Wettbewerb für das Sekundarschulhaus Rebhügel in Zürich

Aus dem Bericht des Preisgerichts

1. Preis (4000 Fr.) Entwurf Nr. 4. Verfasser A. NOTTER, Dipl. Arch., Zürich
Oben Isometrie aus Westen, unten Erdgeschoss 1 : 700

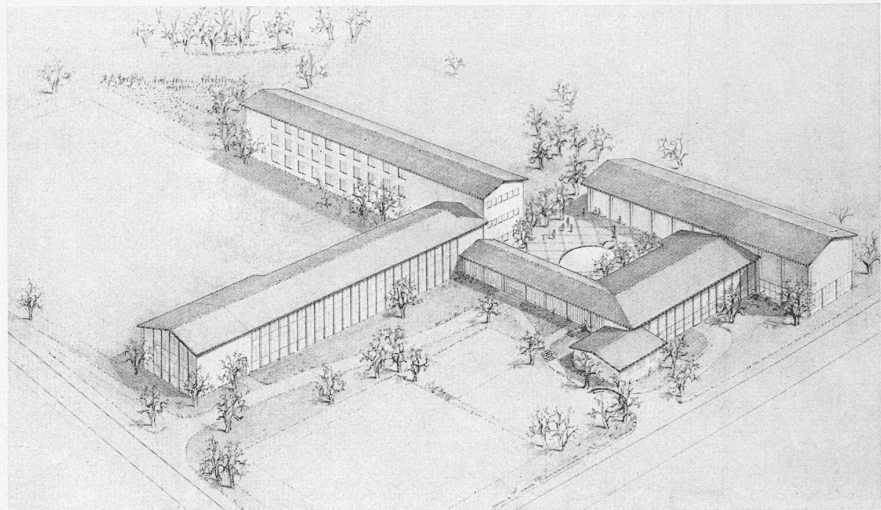
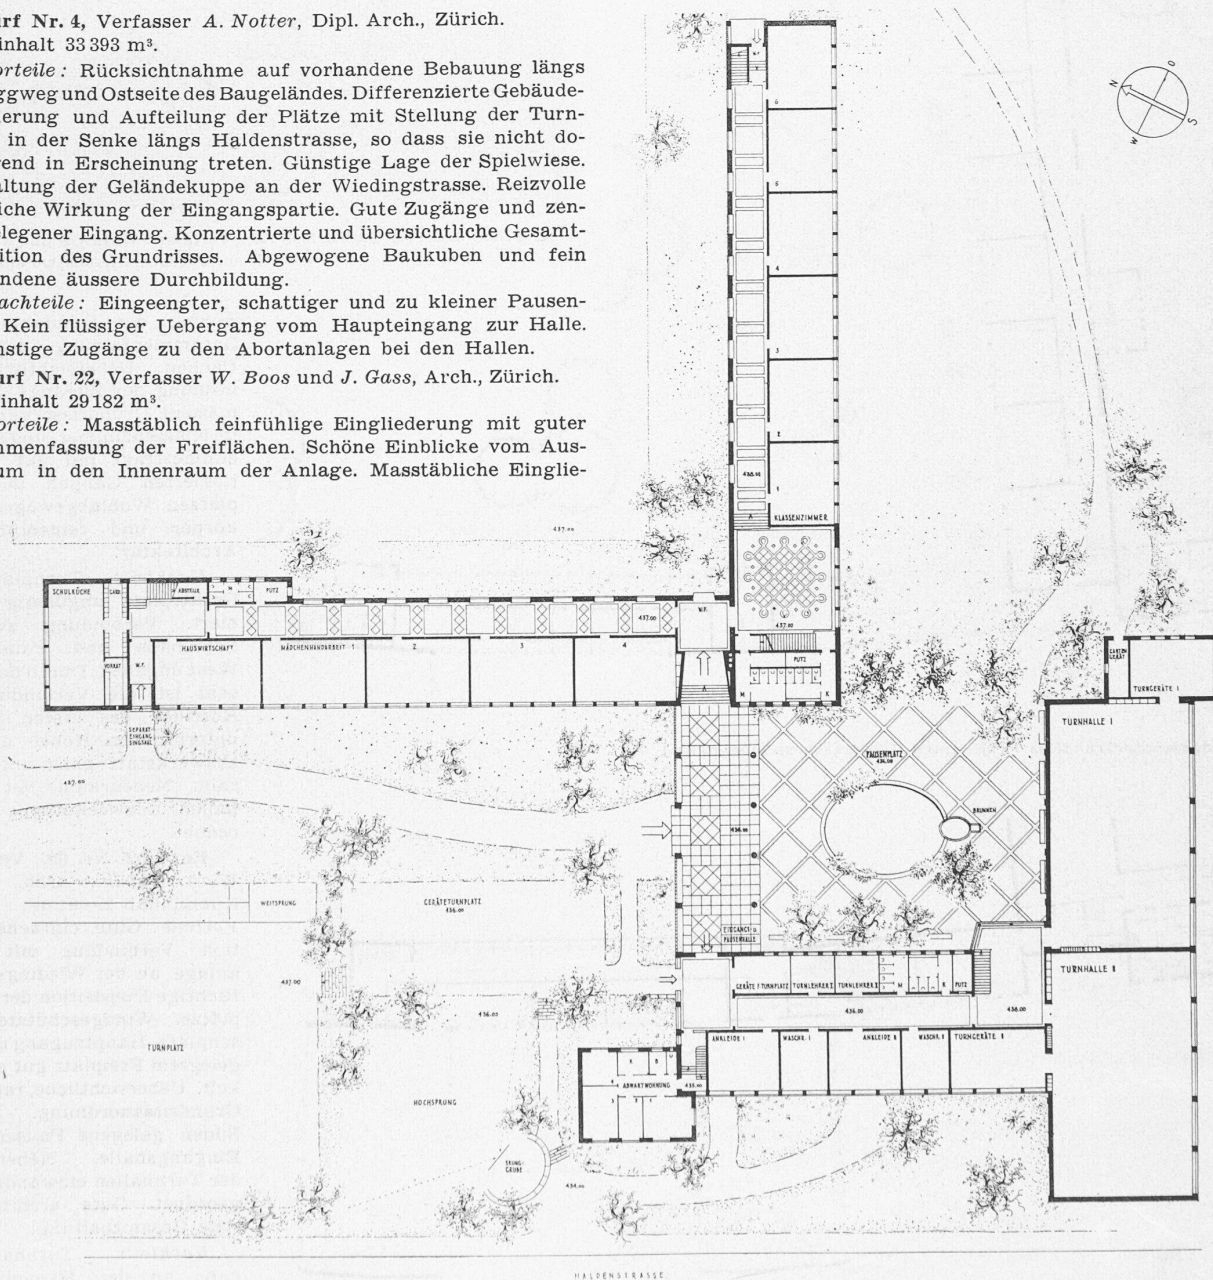
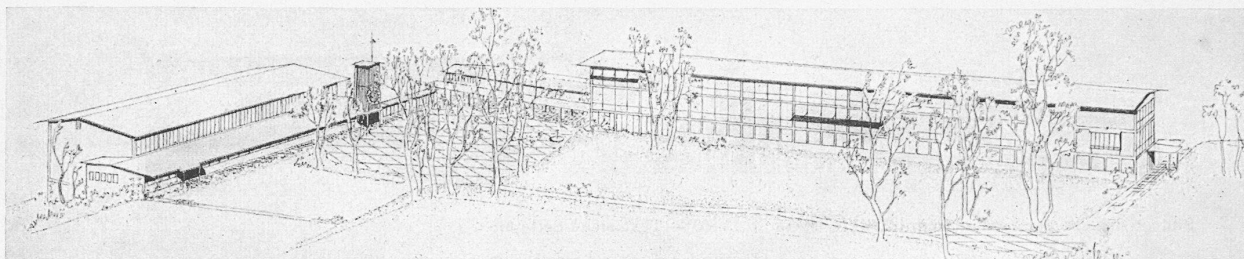
Vorteile: Rücksichtnahme auf vorhandene Bebauung längs Berneggweg und Ostseite des Baugeländes. Differenzierte Gebäudegruppierung und Aufteilung der Plätze mit Stellung der Turnhallen in der Senke längs Haldenstrasse, so dass sie nicht dominierend in Erscheinung treten. Günstige Lage der Spielwiese. Freihaltung der Geländekuppe an der Wiedingstrasse. Reizvolle räumliche Wirkung der Eingangspartie. Gute Zugänge und zentral gelegener Eingang. Konzentrierte und übersichtliche Gesamtdisposition des Grundrisses. Abgewogene Baukuben und fein empfundene äussere Durchbildung.

Nachteile: Eingegengter, schattiger und zu kleiner Pausenplatz. Kein flüssiger Uebergang vom Haupteingang zur Halle. Ungünstige Zugänge zu den Abortanlagen bei den Hallen.

Erdgeschoss-Grundriss 1 : 700. 4. Preis (2700 Fr.)
Entwurf Nr. 40. Verfasser W. STUCHELLI, Dipl. Arch.,
Zürich. — Isometrie aus Südwesten

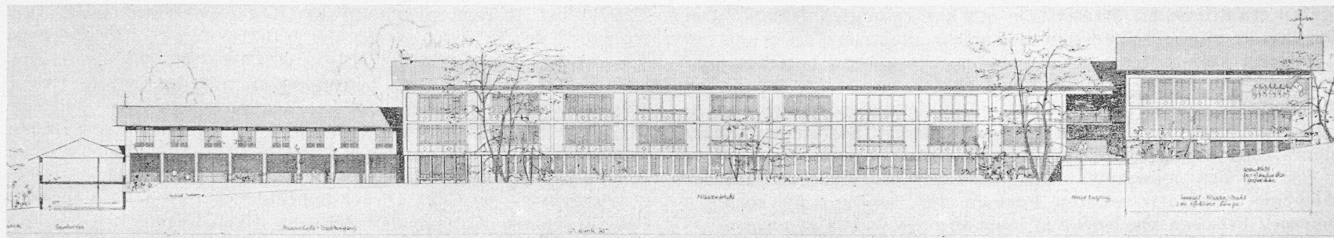
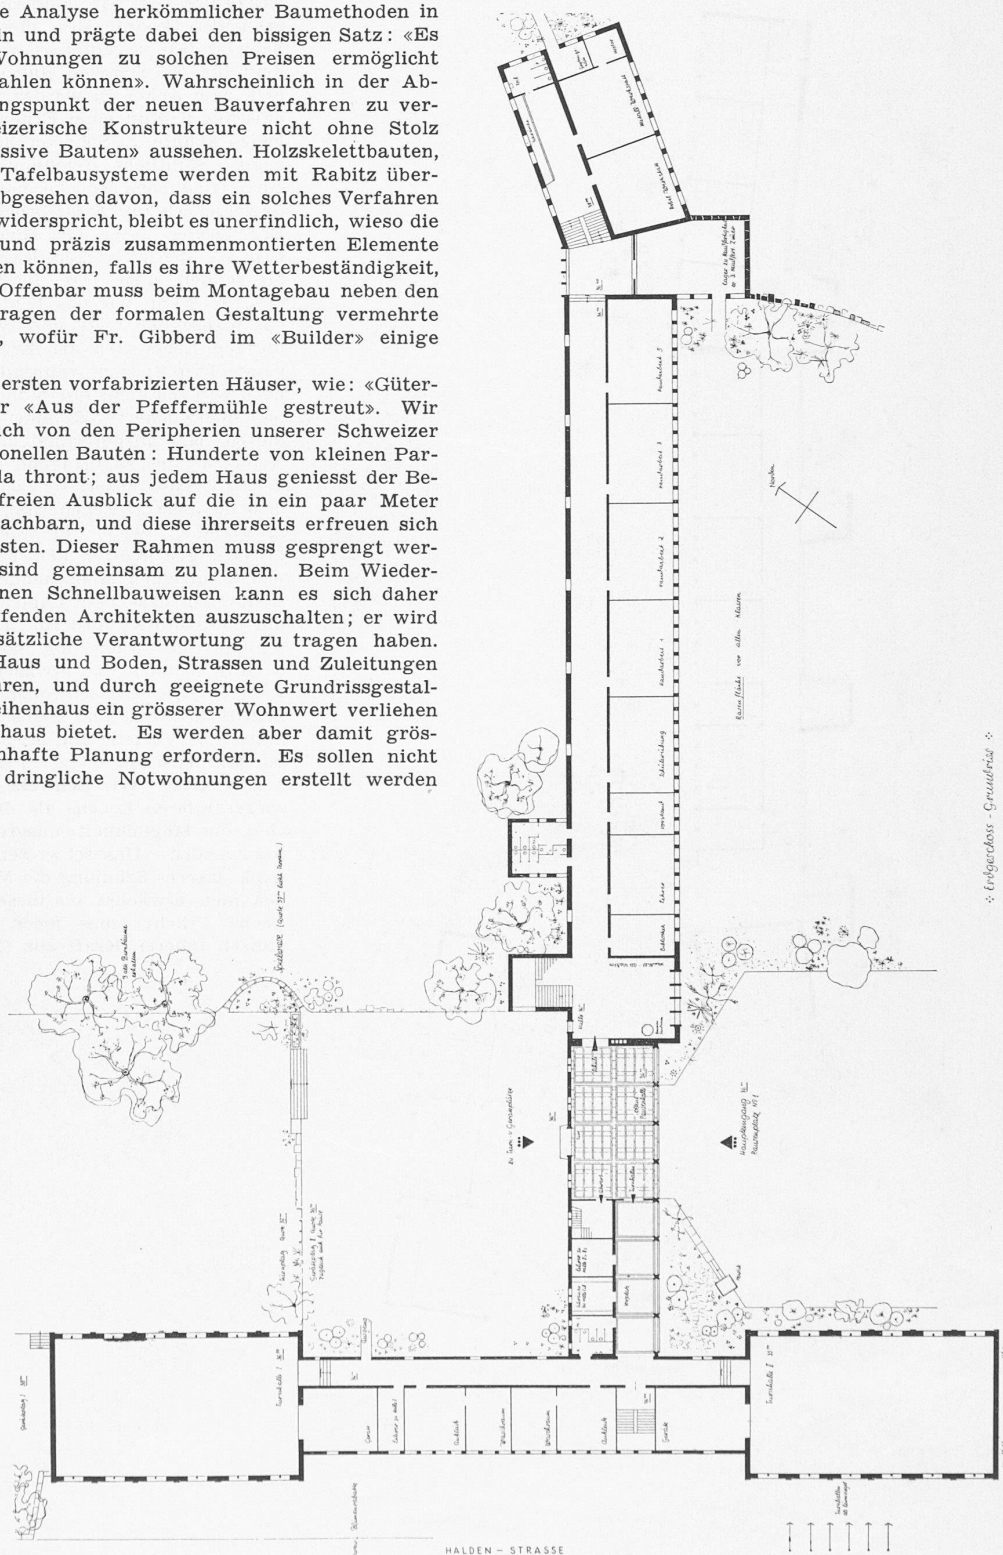
Vorteile: Klare und überzeugende Situation. Abtrennung einer öffentlichen Grünanlage längs der Haldenstrasse. Räumliche Verbindung mit der Grünanlage Wiedingstrasse. Zweckmässige Anordnung der Schulplätze, windgeschützter Pausenplatz. Klare Zugänge. Uebersichtliche Raumdisposition. Zweckmässige Anordnung der Nebenräume der Turnhalle. Abgewogene Baumassen und harmonische Fassadengestaltung.

Nachteile: Abstand der Spielwiese von den Spezialklassenzimmern zu knapp. Umständliche Zugänge für Vereine zur Turnhalle. Unzulässige Anordnung der vier Handarbeitszimmer und der Räume für hauswirtschaftlichen Unterricht im Untergeschoss, Metall- und Hobelwerkstatt zu stark im Terrain. Abwartwohnung abgelegen. Die schöne kubische Wirkung ist erkaufte durch die unzulässige Absenkung des westlichen Bautraktes.

5. Preis (2500 Fr.) Entwurf Nr. 119. Verfasser J. PADRUTT, Arch., Zürich

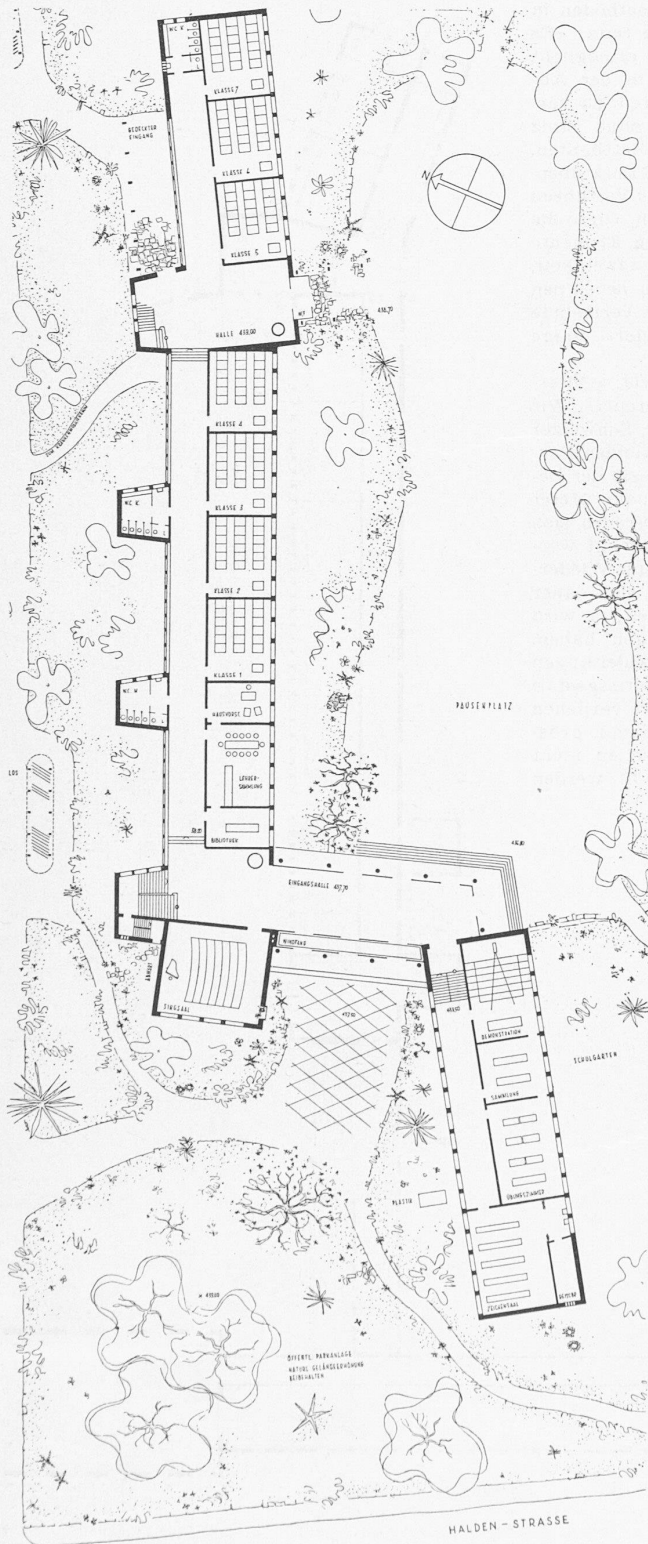
Vorteile: Das Wohnquartier längs des Berneggweges gewinnt durch die nach Süden verlegte Schulanlage und nimmt Anteil an der grossen Freifläche. Turn-, Spiel- und Pausenplätze sind gut verteilt. Wohldurchdachte und übersichtliche Grundrissorganisation. Klare Trennung von Schul- und Turnbetrieb. Gut empfundene architektonische Gesamthaltung trotz spielerischer Einzelheiten.

Nachteile: Die Verbindung zum Grüngürtel in der Nordostecke ist unterbrochen. Die Rundsicht von der ausgebildeten Geländekuppe an der Wiedingstrasse wird durch den Spezialzimmertrakt gehemmt. Die Zugänge vom Berneggweg führen über den Turn- und Geräteplatz. Schülerübungszimmer und Demonstrationszimmer liegen zu weit auseinander. Die Fensterflächen der Klassenzimmer sind zu knapp.

6. Preis (2300 Fr.) Entwurf Nr. 77. Verfasser J. FREI, Dipl. Bautech., Zürich. Erdgeschoss 1: 700 und Isometrie aus Südosten. — Text s. S. 245

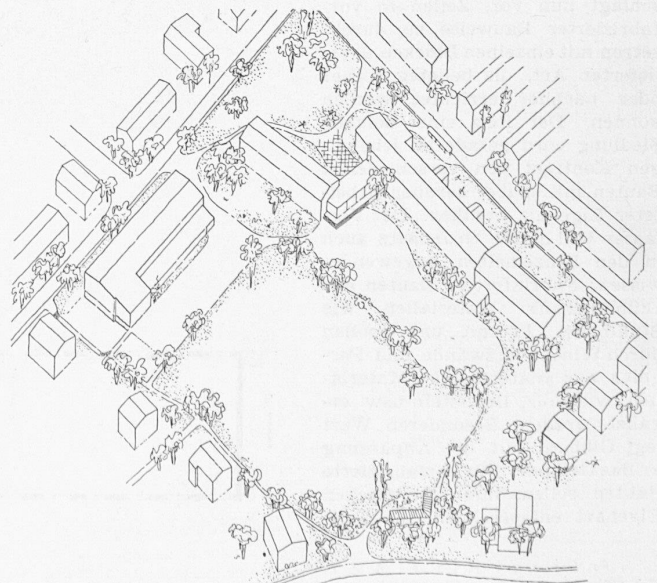
Vorteile: Uebersichtliche Situation, kurze Baukörper längs Berneggweg, mit gewisser Distanzierung von den Wohnbauten. Haupteingang schön herausgearbeitet im Zusammenhang und unter Schonung des Geländekopfes Ecke Haldenstrasse/Berneggweg. Reizvoller Durchblick von der Eingangspartie zur Freifläche. Uebersichtlicher Grundriss

mit vorteilhafter Gliederung in Klassenzimmer- und Spezialzimmertrakt. Gute Lage des Singsaales und der Abwartwohnung.

Nachteile: Nebeneingang auf Nordostseite bei der grossen gedeckten Halle nicht nötig und im Aeussern unschön. Ungünstige Form des Windfanges. Aeussere architektonische Gestaltung gleichförmig und in Einzelheiten nicht gelöst (z. B. Ostfassade der Turnhalle und rückwärtige Anbaute an Schultrakt).
